Oggetto: ESAME ISTANZA PRESENTATA DA ENTE FORESTE DELLA SARDEGNA AI SENSI DELL'ART. 13 DELLE NORME DI ATTUAZIONE DEL PIANO URBANISTICO COMUNALE

Oggetto: Progetto per la chiusura di una veranda della palazzina principale del Vivaio Forestale di Bagantinus di Decimomannu.

STUDIO DI COMPATIBILITA' IDRAULICA

Intervento della Consigliera Comunale Vincenza Maria Cristina Gai da allegare al verbale del Consiglio Comunale del 22/12/2014, punto n. 6 dell'ordine del giorno.

TAV. 3 PROGETTO MODIFICATO

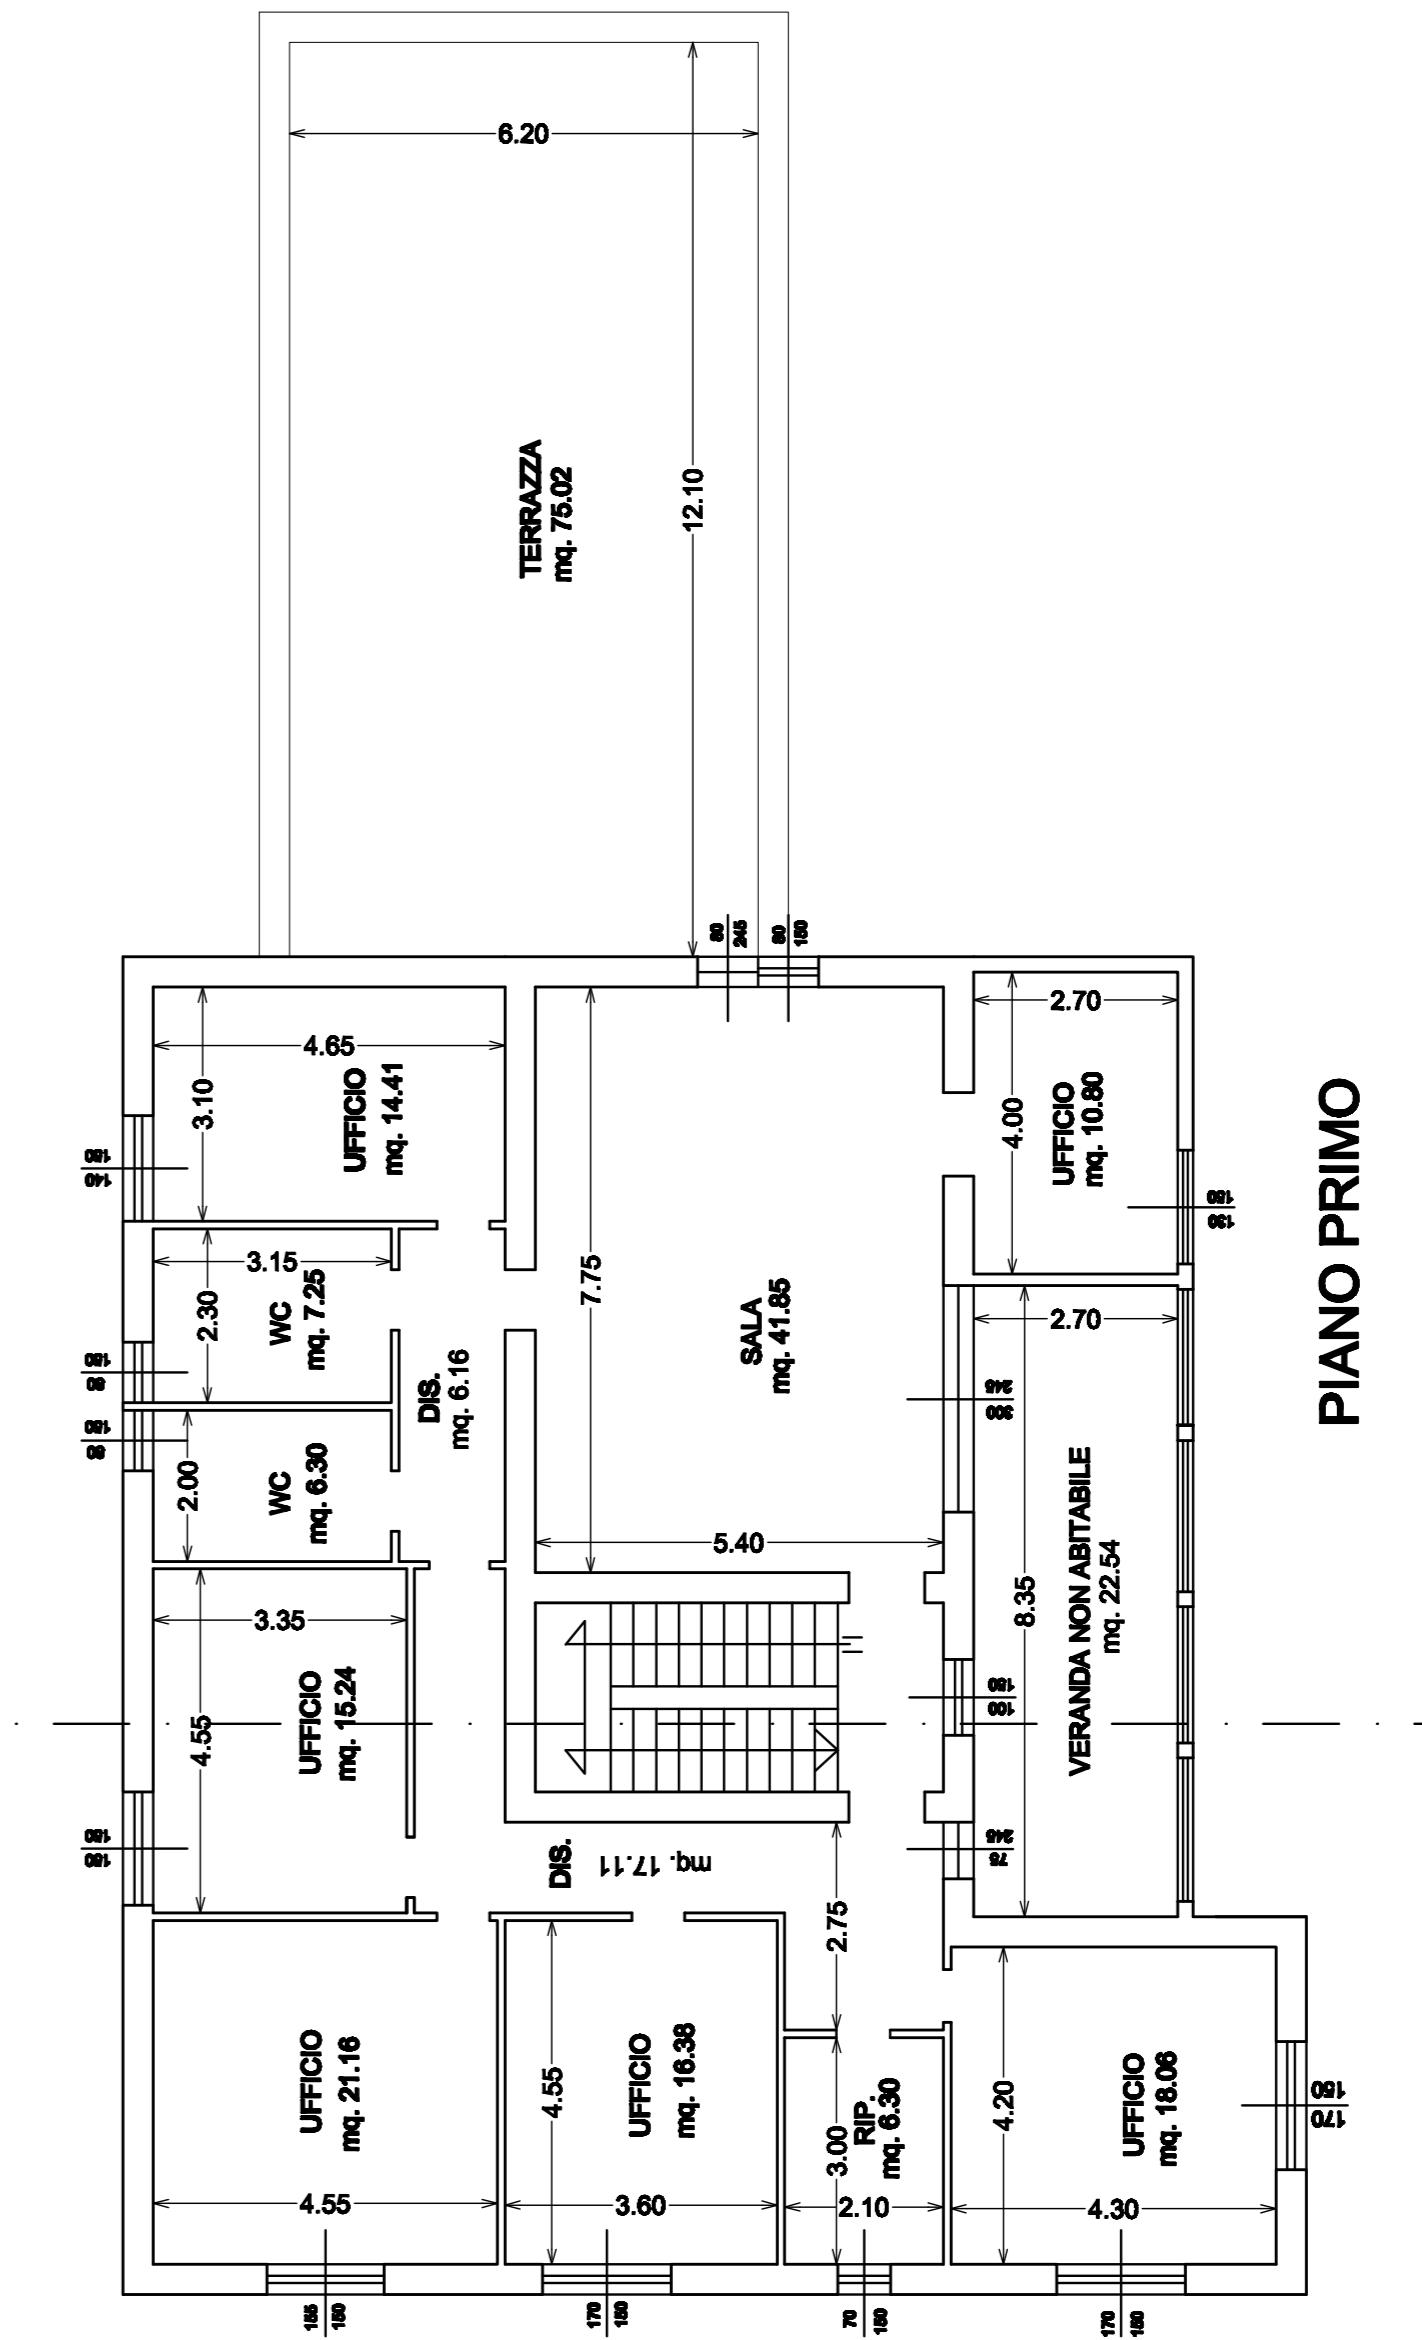
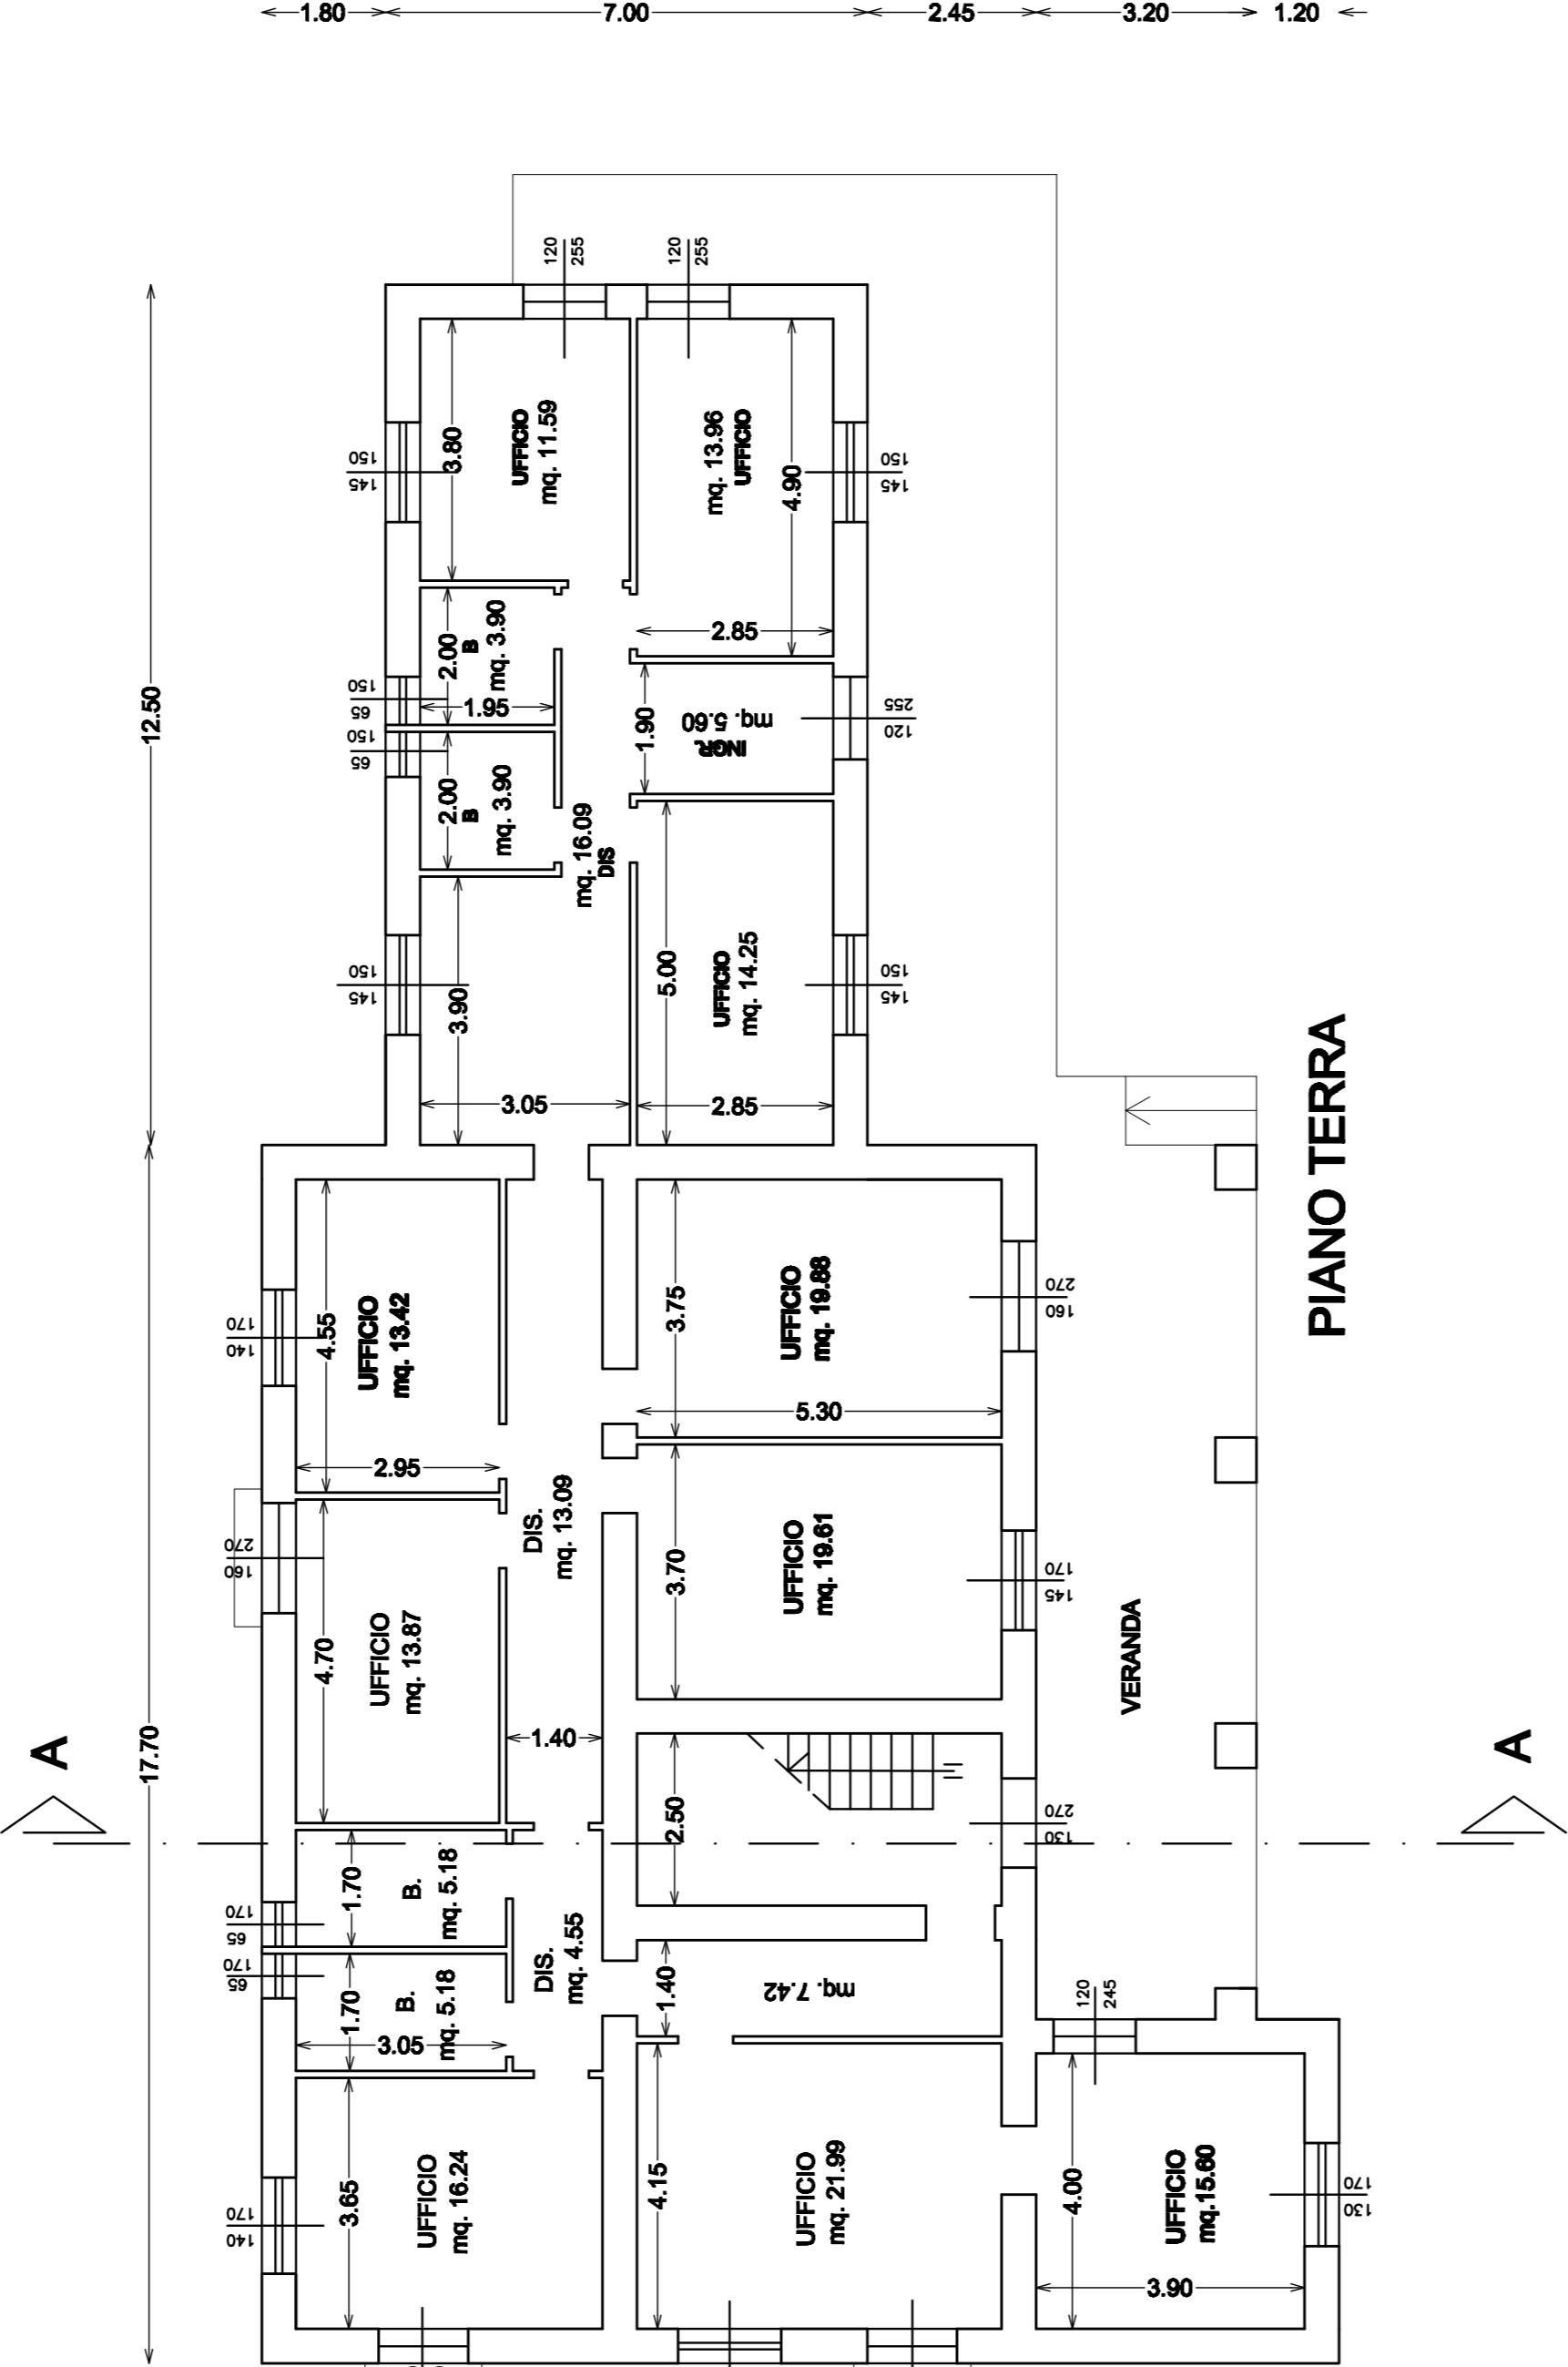
1. Una volta installati gli infissi nella parete esterna del loggiato interno questo assume tutte le caratteristiche costruttive, tecniche e funzionali di un qualunque altro vano interno utile abitabile come i locali attigui, si nota inoltre che nella tavola grafica n. 2 non sono riportate le dimensioni del loggiato e viene indicata una superficie di 24,04 m², mentre nella tavola grafica n. 3 "PROGETTO MODIFICATO" sono indicate le dimensioni del loggiato con una profondità di 2,70 m, identica a quella dell'ufficio attiguo, ed una superficie di 22,54 m², da cui si deduce che oltre che l'installazione degli infissi viene anche modificato lo spessore delle muratura esterna, che diventa pari a quello dell'ufficio attiguo, dalla sezione si rileva inoltre che l'altezza utile del loggiato è di 3,10 m, avendo quindi tutte le caratteristiche di un vano utile a prescindere da quale destinazione d'uso indichi il progettista, si fa notare inoltre che nella tavola di progetto non sono indicate le dimensioni dei nuovi infissi.

2. Valutando l'intervento, prendendo in considerazione l'aspetto igienico-sanitario, da quanto si evince dagli elaborati trasmessi, con l'installazione dei nuovi infissi che chiudono "ermeticamente", l'infisso di grandi dimensioni presente nel locale denominato "Sala" prospiciente il loggiato, non sarebbe più a contatto con l'esterno, gli altri infissi a contatto con l'esterno presenti del locale "Sala", non hanno le dimensioni sufficienti per avere il rapporto di un 1/8 della superficie del pavimento, per ripristinare le condizioni igienico-sanitarie, occorrerebbe rimuovere o mantenere costantemente aperto il vecchio infisso di grandi dimensioni, con la ovvia

conseguenza che il loggiato diventerebbe parte integrante della superficie utile del fabbricato, al pari del locale "Sala" e degli altri locali interni.
